通学路合同点検対策箇所図（双葉小学校）

H29年度

R3年度

R7年度

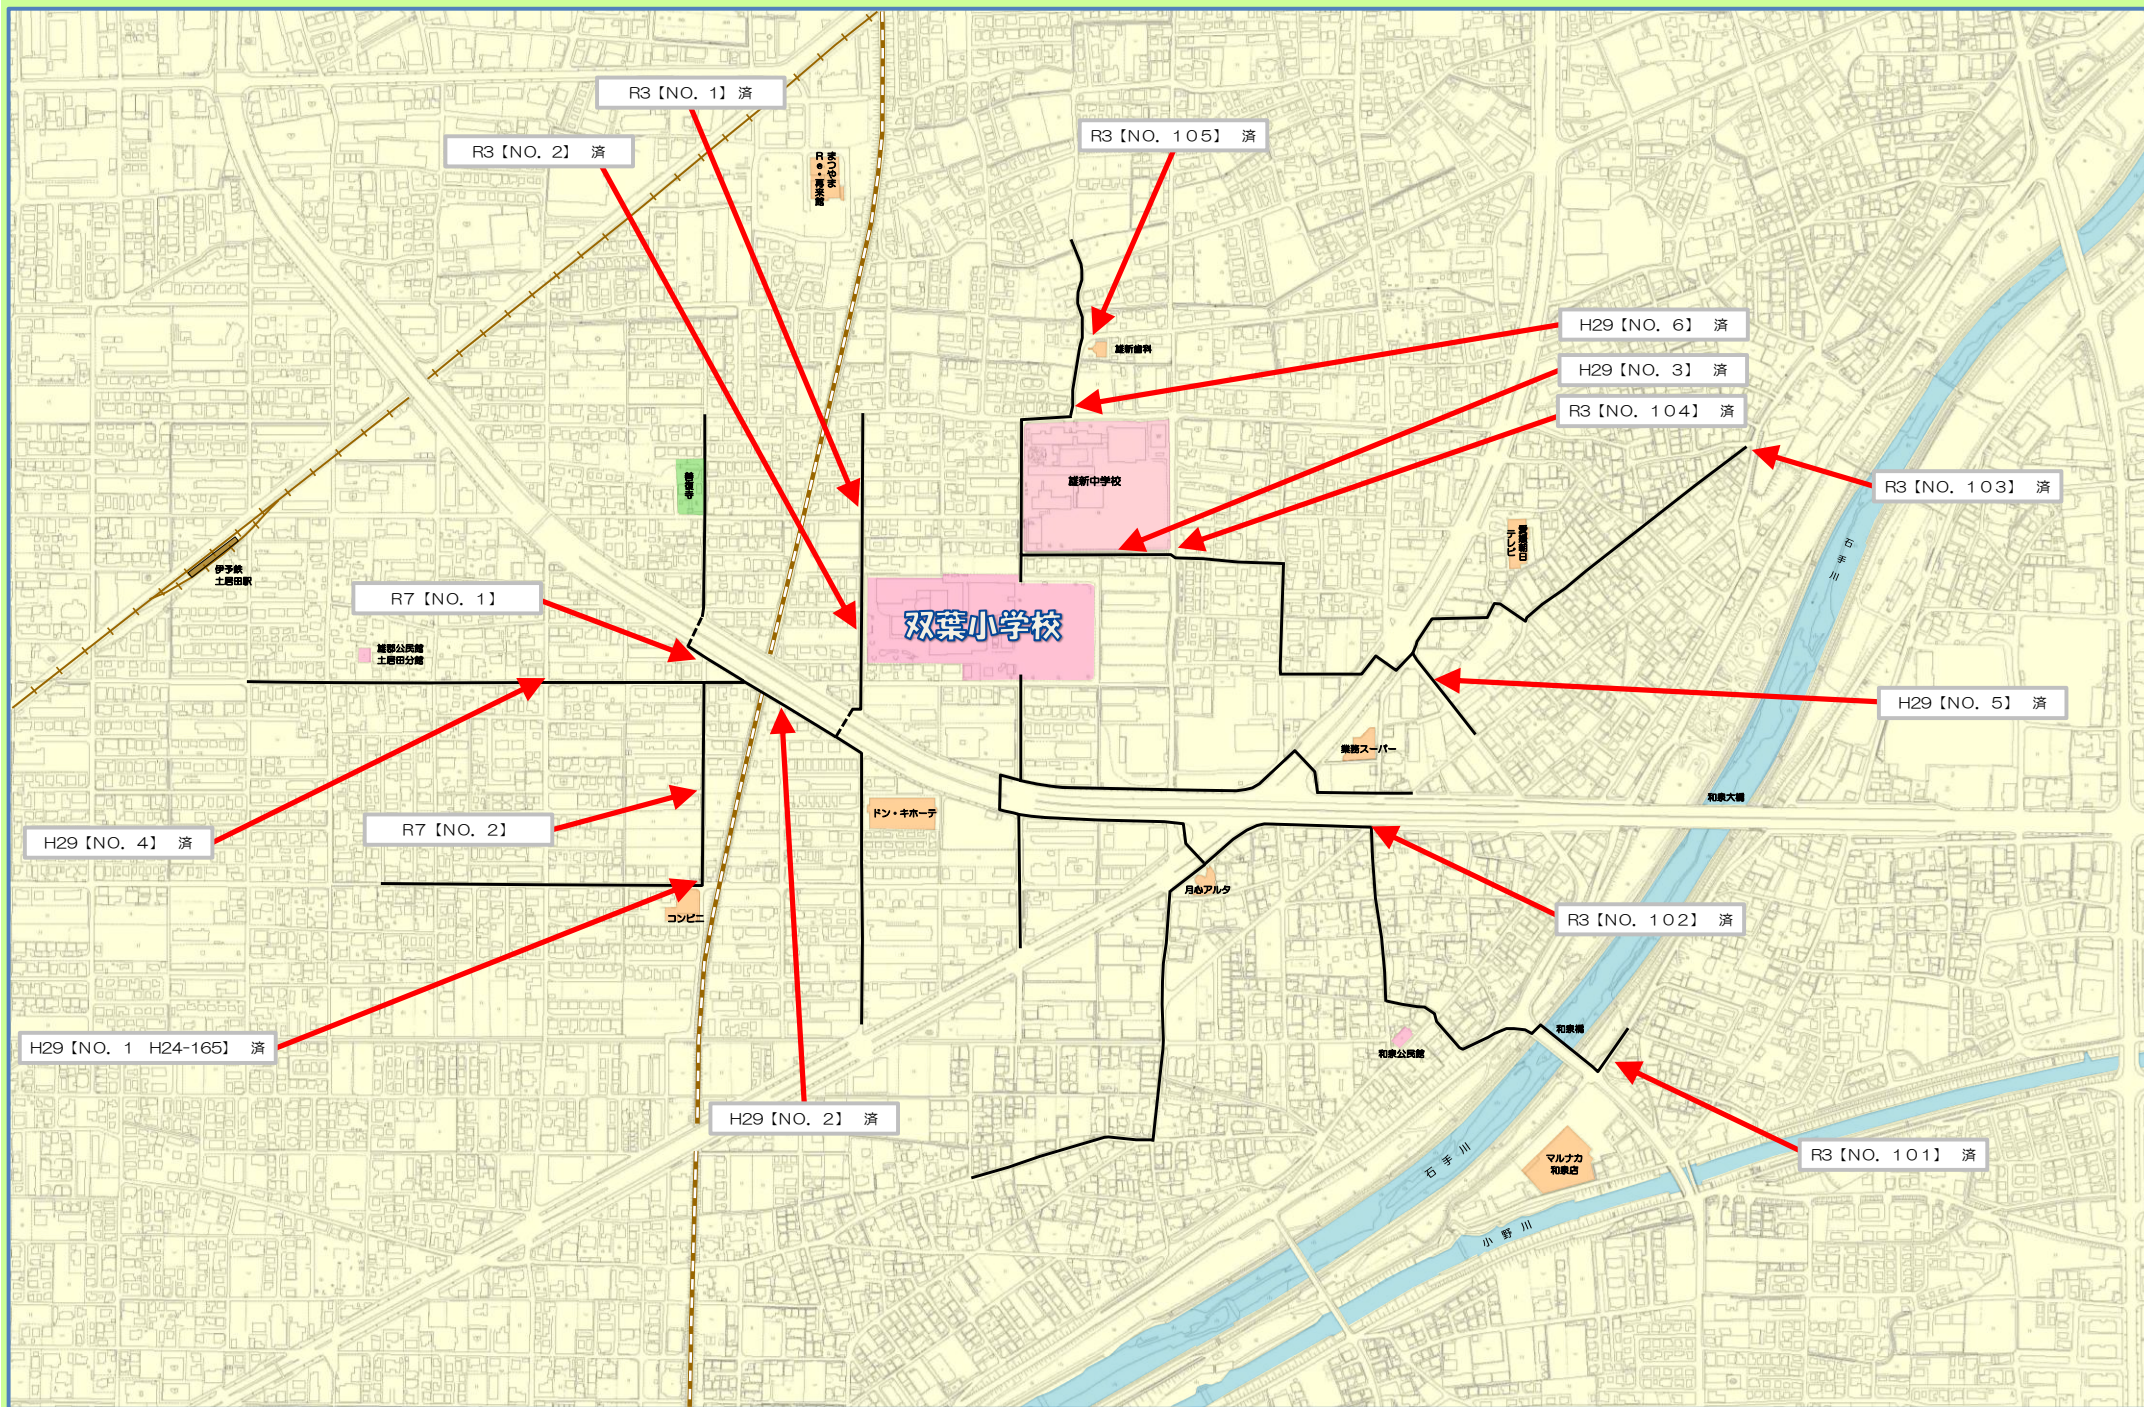
〔状況〕
交通量の多い交差点で注意が必要です。

〔状況〕
歩道橋を下りた際、外側線がないため注意が必要です。

〔状況〕
水路のある道路で、落下する危険があります。

〔状況〕
道幅が狭く交通量が多い交差点で、スピードも出した車も通行するため危険です。

〔状況〕
三叉路の交差点で、横断歩道など薄くなっています。

〔状況〕
外側線や横断歩道が薄くなっています。

〔状況〕
見通しが悪く、事故が多発しています。

〔状況〕
横断歩道や外側線が薄くなっています。

〔状況〕
土手を上がったところから、道幅が狭くなっています。

〔状況〕
側道に入る車が入りやすい危険です。

〔状況〕
交通量が多いです。

〔状況〕
横断歩道が弱えています。

〔状況〕
スピードを出す車が多く、曲がる際に歩行者を巻き込みそうです。

〔状況〕
歩道が狭く注意が必要です。

〔状況〕
道幅が狭く水路もあり注意が必要です。

〔対策〕
交差点マークとドット線を設置し、止まれを引き直しました。

〔対策〕
外側線を設置しました。

〔対策〕
地下放とも水路の反対側を通るよう通学ルートを変更しました。グリーンベルト（水路の反対側）を設置しました。

〔対策〕
交差点マークとドット線を設置しました。停止線・止まれ・横断歩道を引き直しました。

〔対策〕
外側線・横断歩道・停止線を引き直しました。

〔対策〕
外側線と横断歩道を引き直しました。

〔対策〕
道路を補修し、交差点マークを引き直しました。横断歩道と東西に一時停止を設置しました。

〔対策〕
道路を補修し、横断歩道・外側線を引き直しました。

〔対策〕
グリーンベルトを設置しました。

〔対策〕
減速マークを設置しました。停止線を引き直しました。

〔対策〕
交差点マークを設置しました。

〔対策〕
横断歩道を補修しました。

〔対策〕
減速マークを設置しました。

〔対策〕
歩道の樹木を撤去し歩道の幅を広げる予定です。※令和12年度調完成予定。

〔対策〕
水路を橋梁化し道路を拡張する予定です。※令和12年度調完成予定。
